# **ERRATA NR 1**

## **DO BRANŻY DROGOWEJ ETAPU 1 -2**

*dla inwestycji pn. „Budowa ul. Strzeleckiego w Pruszczu Gdańskim” etap 1 i etap 2*

### **1. Płytki chodnikowa.**

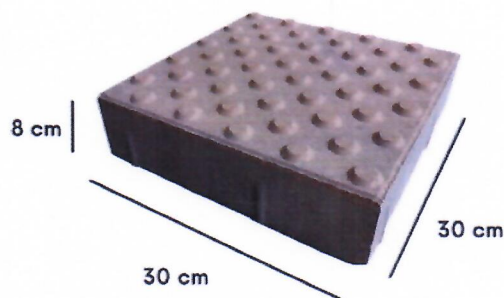
Ilekoć w dokumentacji projektowej lub STWiORB jest mowa o materiale nawierzchni chodnika należy przez to rozumieć betonowe płytki chodnikowe z fakturą kamienia płukanego **o wymiarach 30 cm x 30 cm i grubości 5 cm w kolorze szarym.**
